COMMISSION ROYALE DES MONUMENTS ET DES SITES
KONINKLIJKE COMMISSIE VOOR MONUMENTEN EN LANDSCHAPPEN

Réf. CRMS : GM/AH/BXL30022_677_PUN_PlaceRoyale

Objet : BRUXELLES. Place Royale, rue Royale, rue Montagne de la Cour, rue du Musée, place du Musée et Coudenberg. Demande de permis unique portant sur le réaménagement de la place Royale, le renouvellement de l'éclairage public et la mise en lumière de la place et des espaces publics attenants ainsi que sur les travaux d'étanchéité des vestiges archéologiques présents en sous-sol.

Avis conforme de la CRMS

Projet de réaménagement, mouture 2021 (document extrait de la demande de permis)

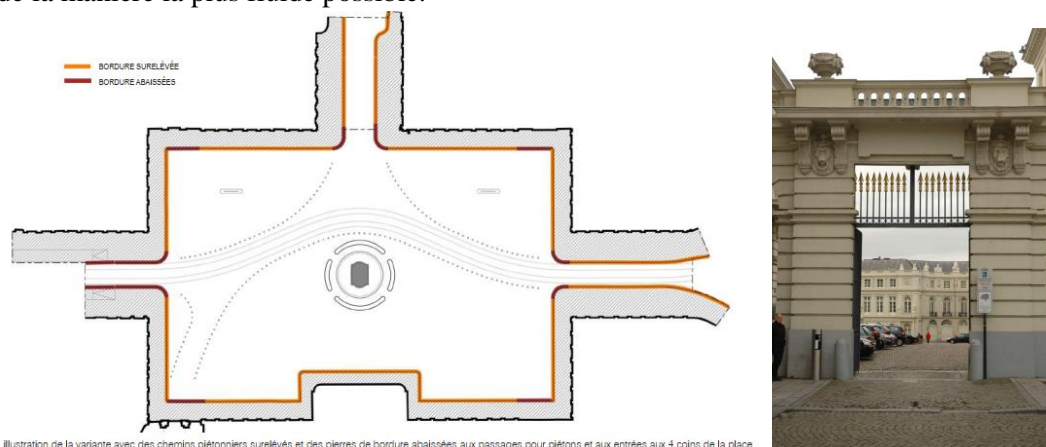
En conservant la géométrie symétrique ainsi que l'implantation de la statue centrale, le projet de réaménagement -respecte les principes de composition néoclassique de la place Royale. **La CRMS rend dès lors un avis favorable sur la proposition actuelle mais demande d'adapter certains aspects du**

projet en y intégrant les remarques suivantes à propos de la configuration des trottoirs, du choix des matériaux et du mobilier urbain.

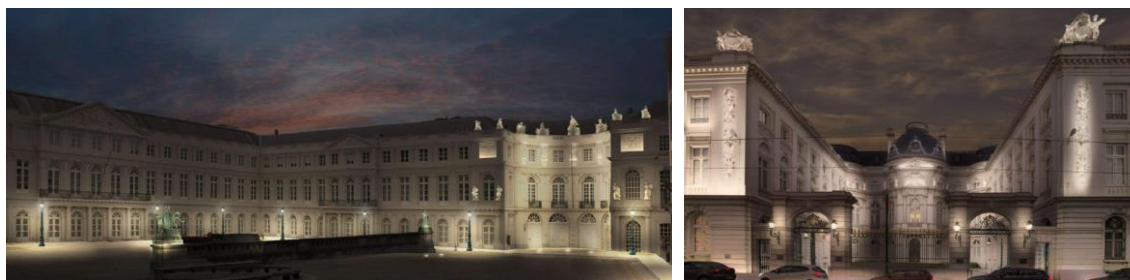
La CRMS rend un avis favorable sur les projets d'éclairage public et scénographique, à condition que les niveaux d'éclairement respectent les normes et les recommandations internationales en la matière, et que l'éclairage scénographique évite au maximum les effets dramatiques créés par les éclairages ponctuels.

La Commission demande aussi de limiter au maximum les éclairages ponctuels. Cette modification a été sollicitée dans les dispositions de l'article 191 mais ne paraît pas intégrée au projet modifié. Il y a lieu, notamment, de supprimer les effets de contraste résultant de l'éclairage de certains éléments secondaires des façades, que ne requiert pas l'image nocturne des façades néoclassiques. Concrètement, la CRMS demande de supprimer la mise en lumière des éléments suivants :

- sur les 4 portiques de la place Royale : le linéaire sur la moulure d'imposte ;
- sur la façade concave du Palais de Charles de Lorraine ainsi que la façade courbe à l'entrée de la rue du Musée : les bas-reliefs décorant la façade du 2^e étage ainsi que les angelots couronnant l'attique ;
- en façade de la Cour des Comptes : les bas-reliefs (panoplies militaires) à front de la rue de la Régence ainsi que les groupes sculptés couronnant les angles avec la cour intérieure

Localisation des vestiges archéologiques sous la place (document joint à la demande)

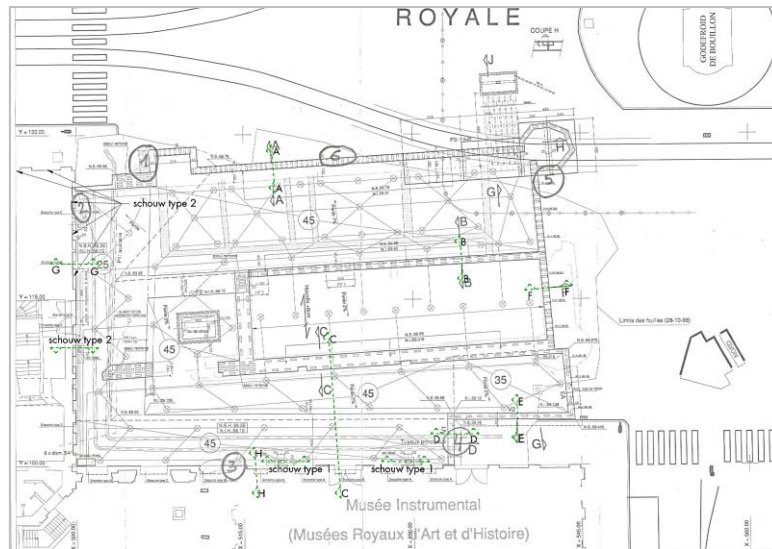
La CRMS soutient bien entendu l'optimisation de l'étanchéité du sous-sol archéologique situé en zone nord-ouest de la place et ***elle approuve les mesures proposées***. Ces travaux constituent une première étape indispensable pour remédier aux problèmes d'humidité et d'infiltration qui perdurent depuis plusieurs années dans le musée souterrain. Par ailleurs, la bonne conservation des vestiges archéologiques dépend également d'autres aspects du réaménagement, comme les conséquences du projet sur la stabilité de la dalle de couverture de l'Aula Magna ainsi que les aspects liés au système aération des espaces souterrains, débouchant sur la place. ***La Commission formule à ce sujet les remarques suivantes***.

Le trafic motorisé sera dévié vers la zone nord de la place, y compris au-dessus des vestiges archéologiques classés. Dans l'objectif de garantir leur bonne conservation, la CRMS demande de confirmer la faisabilité de ces travaux et de garantir que la stabilité du sol, et surtout de la dalle de couverture, ne sera pas compromise par la concentration du charroi et par le dédoublement des voies de tram à cet endroit, en considérant aussi l'option éventuelle aiguiller les voies vers la rue Montagne de la Cour.

La CRMS demande de fournir les études de stabilité à l'autorité délivrante, comprenant les calculs des charges statiques et dynamiques sur la dalle de couverture dans la situation projetée. Ces études doivent intégrer les vibrations générées par le futur trafic. Pour éviter/limiter tous risques, la Commission demande d'appliquer les directives mises au point par la *Stichting Bouwresearch*, Pays-Bas³. La Commission rappelle également l'étude réalisée en 2016 par la KU Leuven⁴ pour le compte du musée « Coudenberg » concernant l'impact des vibrations générées à hauteur de la place Royale sur le sous-sol archéologique. Les prises de mesures réalisées dans le cadre de cette étude ayant relevé le dépassement, à intervalles réguliers, des valeurs de référence, la Commission demande d'intégrer les conclusions de cette étude au volet de la stabilité (en intégrant les nouveaux impacts de la situation projetée).

Pour ce qui concerne les travaux d'étanchéité, les solutions proposées au niveau des trémies d'aération (cheminées renseignées par le plan ci-dessus) sont peu convaincantes, car elles n'empêchent pas de manière adéquate les infiltrations constatées à hauteur des grilles de ventilation qui couvrent ces trémies (débordement en cas de grosses précipitations). L'implantation de certaines bouches d'aération semble d'ailleurs incompatible avec le dévoiement prévu des trams. Les plans devront être précisés et revus sur ce point.
